Oggetto: "PAC di iniziativa privata denominato Azienda Agricola Maiero costituente variante 27 al PRGC"

Parere ai sensi dell'art. 12 del D. Lgs. 152/2006 ss.mm.ii. – **Assoggettabilità a VAS**

Figura 1 - Localizzazione dei recettori proposti nello [STUDIO]

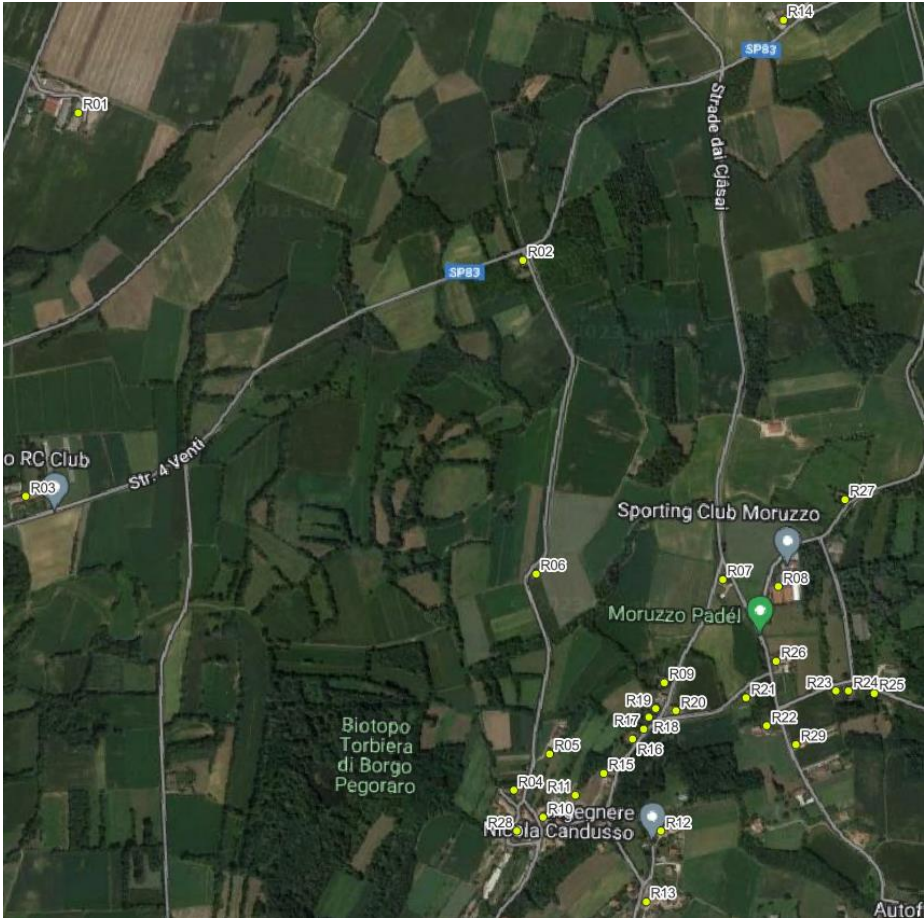
Tabella 1 – Impatto presso i recettori: 98° percentile delle medie orarie di odore (OU/m³), valutato su base annuale e rivalutato del fattore peak-to-mean pari a 2.3. Confronto fra gli impatti valutati nello Studio di Dispersione Odorigena (Tabella 3 di pag. 43 di 46) e presso il CRMA per i vari scenari emissivi.

IPOTESI 2 Con abbattimento		IPOTESI 3 Con abbattimento		IPOTESI 2 Senza abbattimento		IPOTESI 3 Senza abbattimento	
	CRMA	STUDIO	CRMA	STUDIO	CRMA	STUDIO	CRMA	STUDIO
R01	0.53	0.11	0.58	0.21	1.08	1.17	1.08	1.17
R02	5.36	0.94	5.87	1.88	10.85	11.80	10.85	11.80
R03	0.54	0.09	0.60	0.18	1.10	1.20	1.10	1.20
R04	2.09	0.58	2.28	1.17	4.22	4.59	4.22	4.59
R05	1.78	0.66	1.95	1.32	3.60	3.91	3.60	3.91
R06	3.26	0.73	3.57	1.45	6.60	7.18	6.60	7.18
R07	2.07	0.25	2.27	0.51	4.20	4.56	4.20	4.56
R08	0.90	0.22	0.98	0.44	1.81	1.97	1.81	1.97
R09	2.14	0.25	2.35	0.5	4.34	4.72	4.34	4.72
R10	1.51	0.48	1.65	0.97	3.05	3.31	3.05	3.31

R11	1.84	0.46	2.01	0.96	3.72	4.04
R12	0.80	0.15	0.88	0.29	1.62	1.76
R13	0.89	0.13	0.97	0.26	1.80	1.95
R14	0.13	0.11	0.14	0.23	0.26	0.28
R15	1.26	0.55	1.38	1.1	2.56	2.78
R16	1.70	0.49	1.86	0.97	3.44	3.74
R17	1.85	0.39	2.03	0.79	3.75	4.07
R18	1.91	0.35	2.09	0.7	3.86	4.19
R19	1.83	0.29	2.00	0.57	3.69	4.02
R20	1.52	0.2	1.66	0.41	3.08	3.34
R21	0.86	0.11	0.94	0.21	1.74	1.89
R22	0.64	0.1	0.70	0.2	1.30	1.41
R23	0.42	0.17	0.46	0.34	0.86	0.93
R24	0.38	0.16	0.41	0.33	0.76	0.83
R25	0.30	0.11	0.33	0.23	0.60	0.65
R26	0.78	0.13	0.86	0.27	1.59	1.72
R27	0.54	0.25	0.59	0.49	1.09	1.19
R28	1.30	0.5	1.43	0.99	2.63	2.86
R29	0.42	0.08	0.46	0.15	0.84	0.92

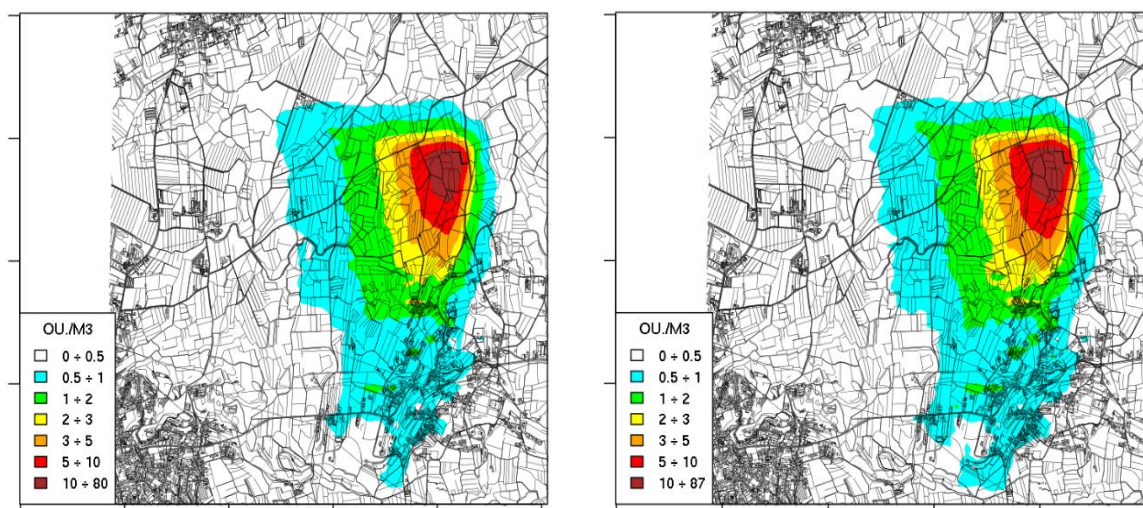
In generale gli impatti valutati dal CRMA risultano maggiormente estesi rispetto a quelli presentati nello Studio di Dispersione Odorigena. Considerando l'abbattimento potenziale proposto del 50%, gli scenari elaborati (tabella e figura) evidenziano valori di concentrazione odorigena significativi presso il recettore

n. 2 dove risulta superata la soglia di 5 OU/m³ e presso il recettore n. 6 dove è superata la soglia di 3 OU/m³.

In assenza di abbattimento il numero di recettori con concentrazione odorigena superiore a 3 OU/m³ passa da 2 a 13 e si stima che il recettore R02 possa essere soggetto a concentrazioni di odore anche di 10-11 OU/m³.

In particolare non si ritiene cautelativo il fattore di abbattimento totale utilizzato pari al 50%. Infatti, per quanto non si possa negare che l'applicazione degli accorgimenti presentati potrà comportare un miglioramento emissivo, è nel definire la percentuale di abbattimento che i fattori d'incertezza e le variabili si fanno non trascurabili, tanto da non rendere possibile validare dette stime, per le quali sarebbero invece necessari appositi studi, ad oggi non disponibili, calati in un contesto di conduzione dell'allevamento e di tipologia di impianti di abbattimento più simili possibile a quelli oggetti di valutazione.
